MODIFICATION N°1

Note de présentation

Complément au rapport de présentation

A. Préambule

AVANT zones U et Um

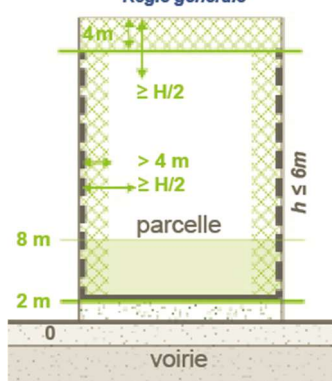
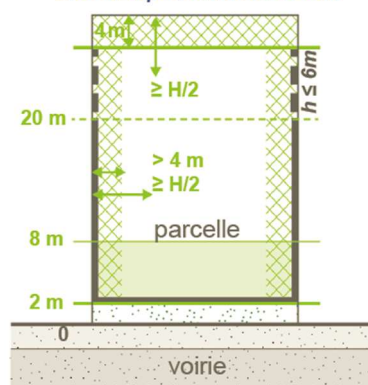
Le règlement distingue les possibilités d'implantation dans les zones U, Um et UL entre une bande de constructibilité principale (20m à compter de l'alignement) et le fond des terrains. Cette disposition s'avère trop contraignante vis-à-vis des objectifs d'optimisation du sol et de densification, notamment « pavillonnaire ». Le parcellaire caractéristique des communes étant principalement constitué de grands terrains, en lanière et en profondeur, la bande de constructibilité principale peut parfois ne représenter qu'un espace restreint des tènements. Il est ainsi proposé de supprimer la bande de constructibilité principale.

La modification proposée a pour effet d'appliquer les règles « au sein de la bande de constructibilité principale » à l'ensemble du terrain, et notamment la possibilité de s'implanter en limite séparative, y compris au-delà de la bande des 20m (sur l'ensemble des limites séparative en zone U, sur une des limites en zone UL).

~~• Dans la bande de constructibilité* principale de 20 m,~~ les constructions pourront s'implanter sur une ou plusieurs limites séparatives latérales à condition que la hauteur de la construction soit inférieure ou égale à 6 m au droit de la limite. Toutefois, une hauteur supérieure en limite sera admise :

• L'implantation en limite séparative de fond de parcelle est interdite, sauf :

- pour les annexes et extensions dont la hauteur totale n'excède pas 4 m. Une hauteur supérieure pourra être admise sous réserve de la justification d'une meilleure insertion architecturale et urbaine de l'annexe ou de l'extension projetée ;
- en cas d'adossement à un mur pignon aveugle présent en limite du terrain mitoyen, à condition que la nouvelle construction dispose d'une hauteur équivalente ou inférieure à celui-ci.

AVANT zone UL

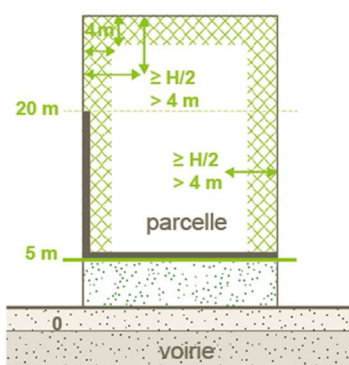
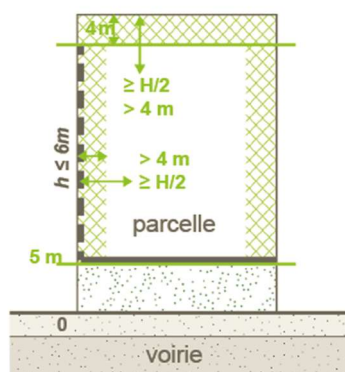
~~• Dans la bande de constructibilité* principale de 20 m,~~ Les constructions pourront s'implanter :

Création de l'ER n°1

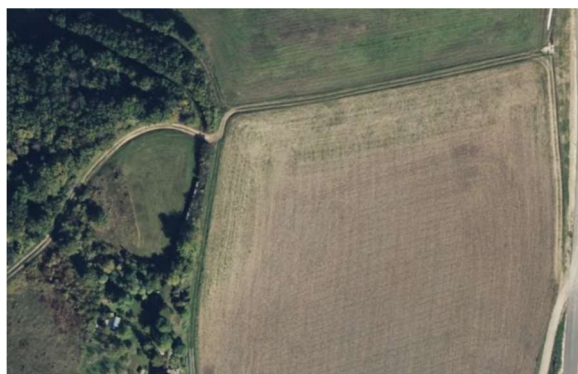
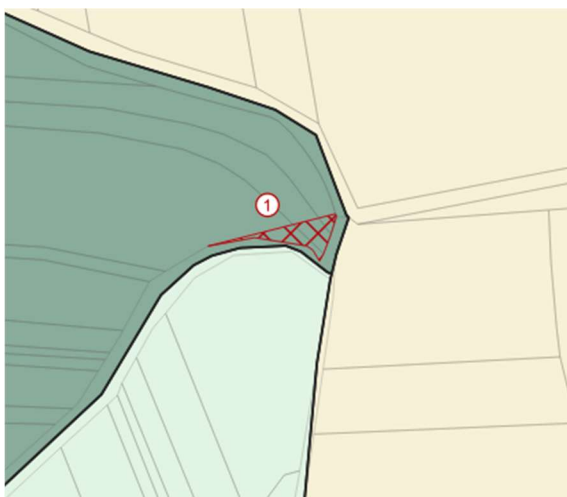
La commune de Collomiers souhaite instituer un emplacement réservé pour améliorer le tracé d'un chemin rural et la jonction avec le chemin adjacent dont la configuration actuelle entraîne des difficultés pour la circulation des engins agricoles et l'accès aux terrains exploités. L'emplacement réservé N°1 serait ainsi créé sur les franges des parcelles A 580, 571 et 572 pour une surface de sur une surface de 190m² afin de reconfigurer le tracé du chemin

Modification des documents graphiques (5.2.b / Collemiers) et Annexe 1 du règlement littéral (liste des emplacements réservés)

C. GRON

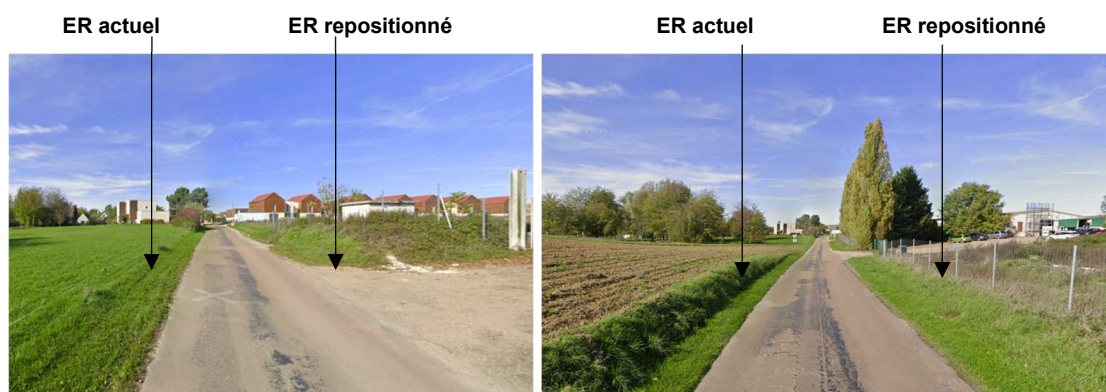
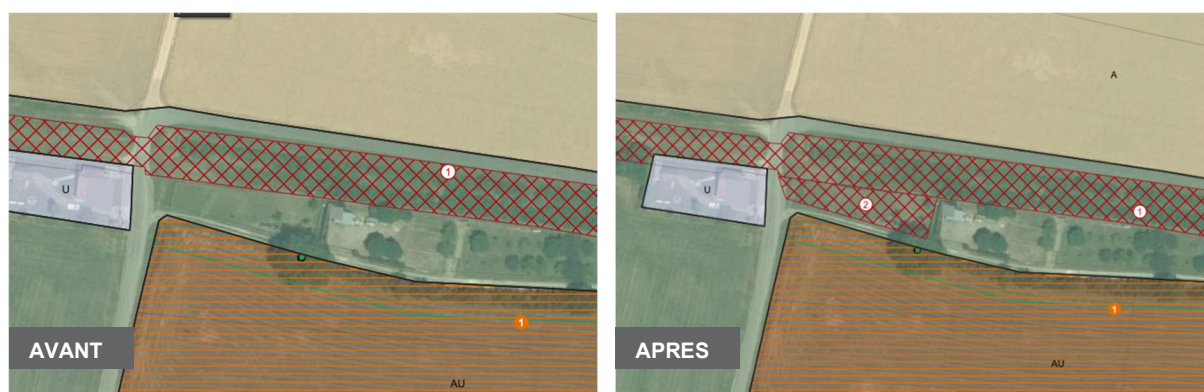
L'emplacement réservé n°6 pour la réalisation d'une continuité douce le long de la rue de la Croix Jacquelin à la sortie de la commune n'est pas correctement situé et est à repositionner de l'autre côté de la rue. En effet, cette continuité est davantage pertinente sur la rive Nord de la voie afin d'assurer la desserte piétonne du site de projet de logements et de l'emprise d'activité attenante. L'ER est redimensionné sur une largeur de 4m pour ne pas empiéter sur les alignements d'arbres présents sur un terrain privé. Les aménagements projetés pourront s'inscrire au sein des emprises de la voirie existante autant que sur les actuels terrains privés grevés par l'ER lors de l'étude opérationnelle de la réalisation du cheminement.

Modification des documents graphiques (5.2.b / Gron) et Annexe 1 du règlement littéral (liste des emplacements réservés)

ER 1

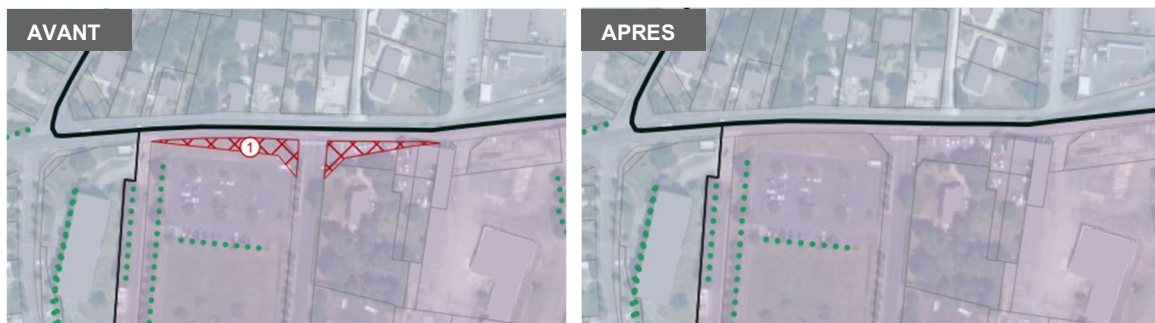
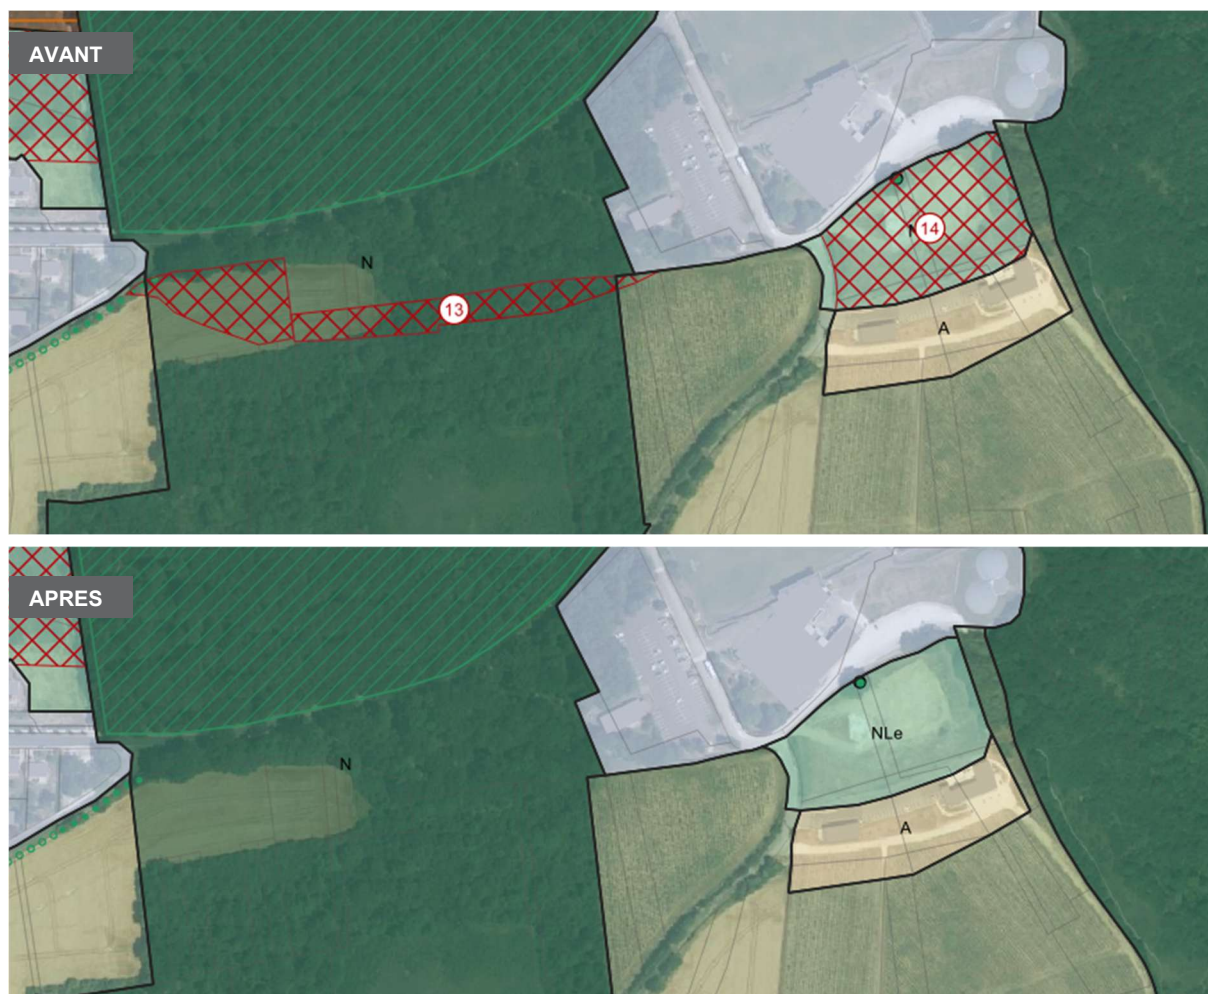
- ER n° 1 « Aménagement du carrefour rue de Saint-Bond, Pierre Curie et Chantepierre »,
- ER n° 8 « Aménagement d'une promenade le long du ru de Subligny »,
- ER n° 9 « Elargissement d'un sentier et création d'une aire de jeu »,
- ER n° 13 « Extension du Bois de Saint-Bond et création d'une voie »,
- ER n° 14 « Extension du complexe sportif et création d'une voie ». Pour cet ER, sa suppression est liée à la création d'un STECAL pour l'accueil d'un équipement hôtelier sur le terrain, intercalée entre le complexe sportif et les chaix viticoles récemment réalisés (Cf. section relative aux STECAL).

Modification des documents graphiques (5.2.b / Paron) et Annexe 1 du règlement littéral (liste des emplacements réservés)

G. SALIGNY

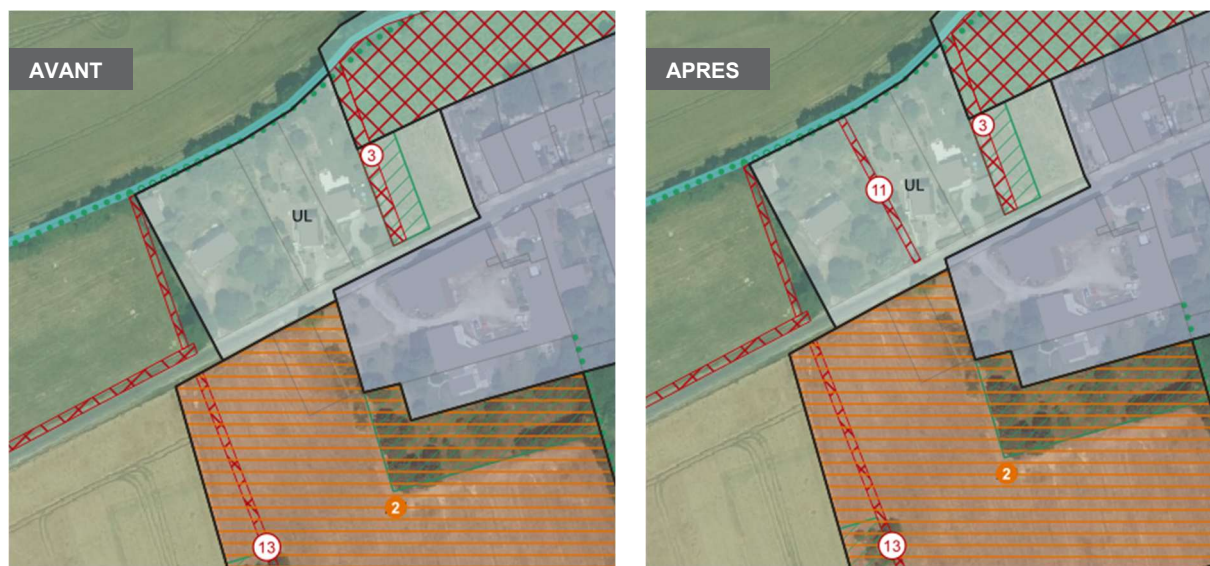
Il s'agit de créer un nouvel emplacement réservé afin de permettre un aménagement pour l'écoulement du ruissellement depuis la rue des Vaux Renards vers la Gaillarde en cas d'épisode orageux. Cet ER est établi le long de la limite de la parcelle C 471 sur une largeur de 3m. Ce nouvel ER n°11 (ancien ER 11 supprimé dans le cadre de la procédure de modification simplifiée n°3) vient en complément des ER 3 et 13 déjà délimité dans le secteur et s'articule avec l'urbanisation envisagée du site de projet n°2 prévue de l'autre côté de la rue.

Modification des documents graphiques (5.2.b / Saligny) et Annexe 1 du règlement littéral (liste des emplacements réservés)

ER 1

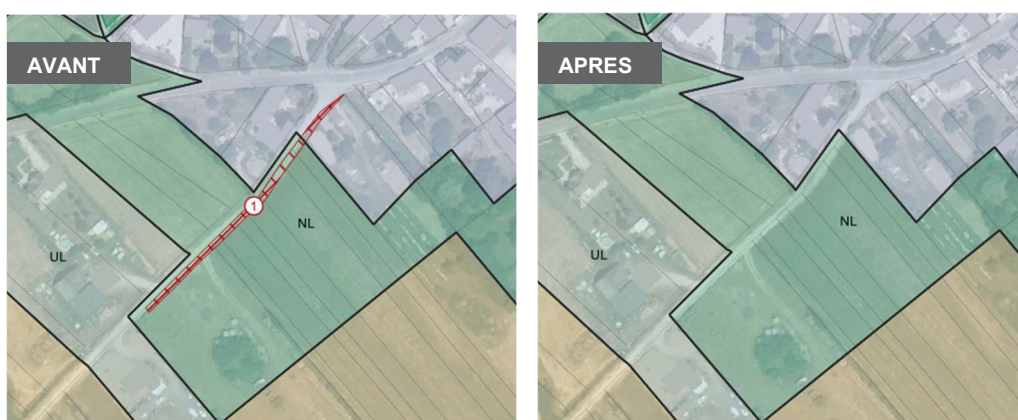
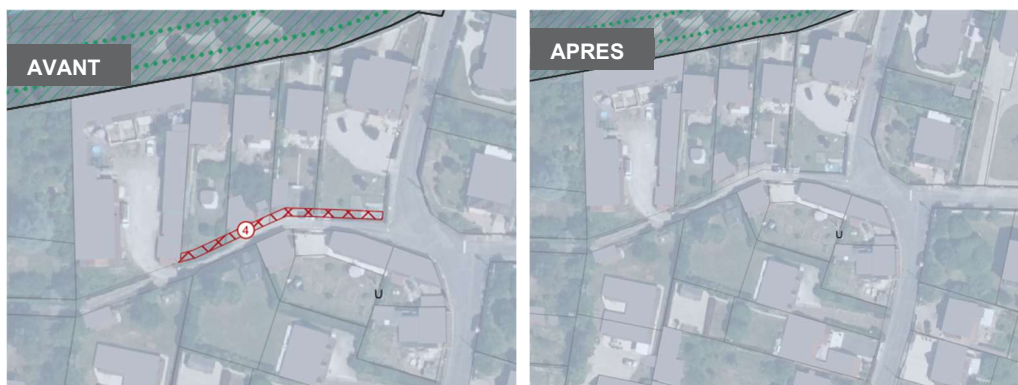
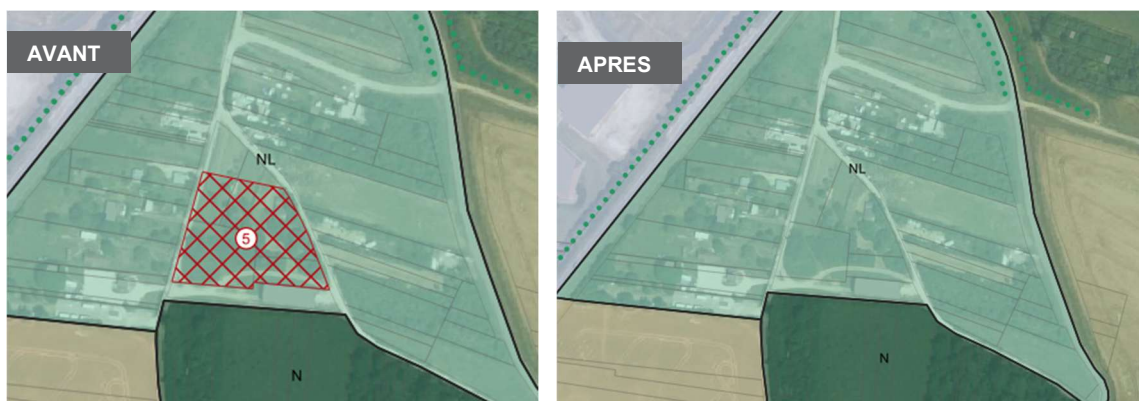
- L'ER n°1 / Élargissement de la voie "le chemin de la Signole" à Beaujard
- L'ER n°2 / Elargissement voirie, situé chemin de la Messe à Beaudemont
- L'ER n°4 / Élargissement de voirie, situé impasse du Temps Perdu
- L'ER n°5 / Réalisation d'un espace de jardins, situé chemin des Ronces
- L'ER n°6 / Elargissement voirie, situé chemin du Saussais

Modification des documents graphiques (5.2.b / Villeneuve-sur-Yonne) et Annexe 1 du règlement littéral (liste des emplacements réservés)

Superposition plan de zonage, cadastre et photo aérienne

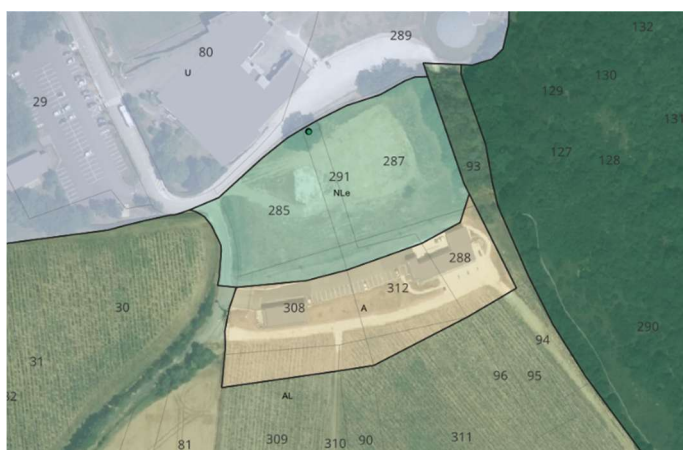
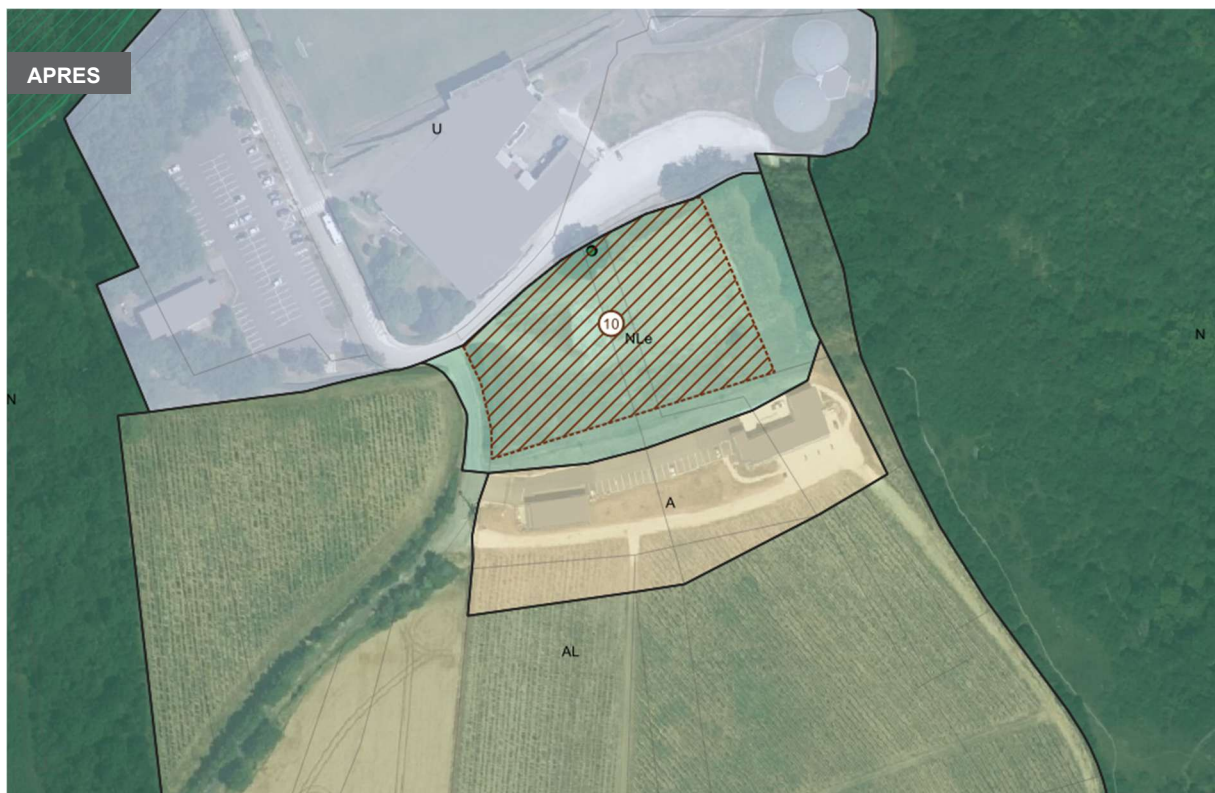
Il convient de créer un STECAL sur la commune de Paron, en lieu et place de l'emplacement réservé n°14 supprimé (Cf section relative aux emplacements réservés). La commune soutient un projet d'hébergement touristique hôtelier, en cohérence avec les objectifs du PADD sur le développement et l'amélioration de l'hébergement touristique et des convergences à développer avec l'économie locale et l'agriculture. L'emplacement prévu de la structure hôtelière est en effet en interface direct avec de nouveaux chaix viticoles réalisés récemment. Le projet comprendra environ 40 chambres avec d'éventuels services associés (ex : spa, restauration...).

L'ensemble du tènement est composé des parcelles des parcelles AK 285, 291 et 287 pour une surface totale de 7572 m². Si l'implantation exacte de l'établissement n'est aujourd'hui pas connue, le STECAL est délimité sur une superficie de 6100m² afin d'exclure les possibilités de construction au droit de la lisière arborée encadrant le tènement sur sa façade Est (« bande tampon » de l'ordre de 20 mètres de large). Dans tous les cas, le projet devra être compatible avec l'OAP Thématique Paysage et Environnement et devra respecter le règlement de la zone N (hors dispositions spécifiques de hauteur ou de destinations liées au STECAL).

Modification des documents graphiques (5.2.b / Paron)

A. SAINT-CLEMENT

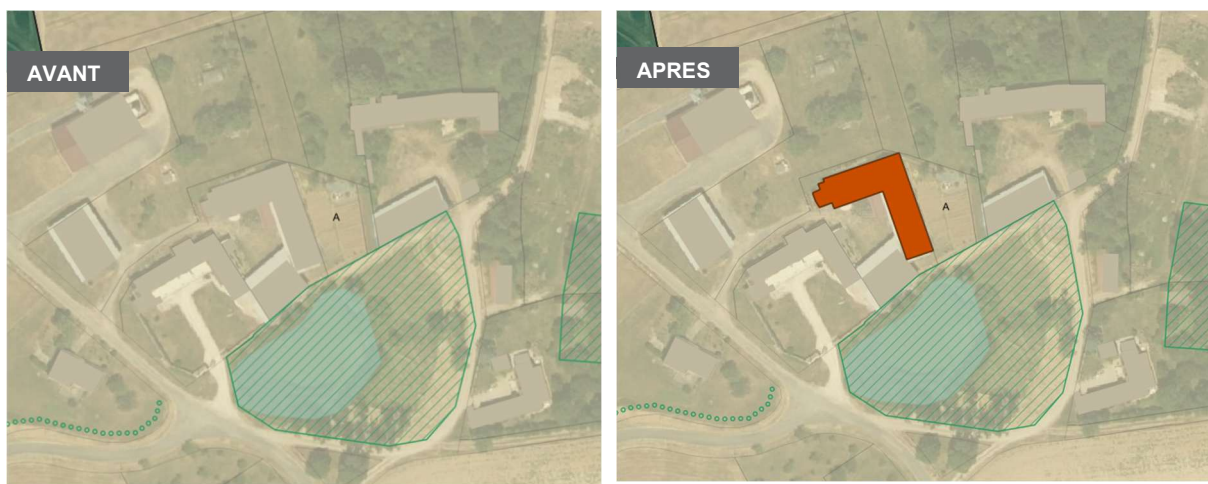
Dans le hameau de Saint-Clément, à la Ferme d'Heuré, se trouve un bâtiment ancien du corps de ferme qui avait été transformé et réhabilité en habitations visant à accueillir les travailleurs saisonniers. Il convient de régulariser la destination de cette construction en procédant à un changement de destination. Pour ce faire, l'identification du bâtiment au plan de zonage du PLUi-H est nécessaire, le terrain étant classé en zone agricole.

Modification des documents graphiques (5.2.b / Saint-Clément)

A. ARMEAU

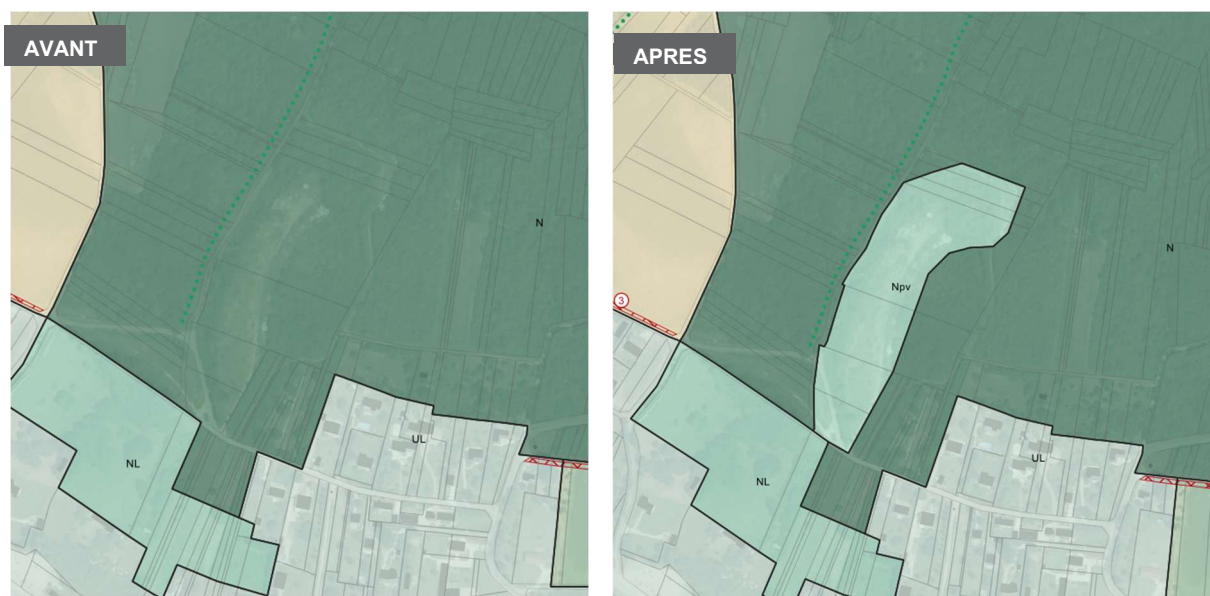
La modification proposée vise à permettre la réalisation d'une centrale photovoltaïque au sol sur le terrain sur le site de l'ancienne décharge municipale dont les sols sont dégradés. Actuellement en zone N, il conviendrait de délimiter un secteur Npv sur les parcelles ZA 22, 23, 24, 26 et 654 afin de permettre la réalisation de ce projet porté par une société privée et contribuant aux objectifs de développement des énergies renouvelables tant nationaux que locaux. Le projet annoncé prévoit une puissance d'1 MWc, un productible de 1 104 kWh/kWc et une surface utile de l'ordre de 1 ha. La puissance annoncée dépassera le seuil d'une étude d'impact systématique, fixé à 250 kWc qui sera réalisée une fois la modification de zonage validée. La zone Npv est délimitée sur 2,16 ha de manière à établir un périmètre cohérent vis-à-vis des zones d'implantation potentielles des installations en excluant les secteurs plus pentus.

Modification des documents graphiques (5.2.b / Armeau)
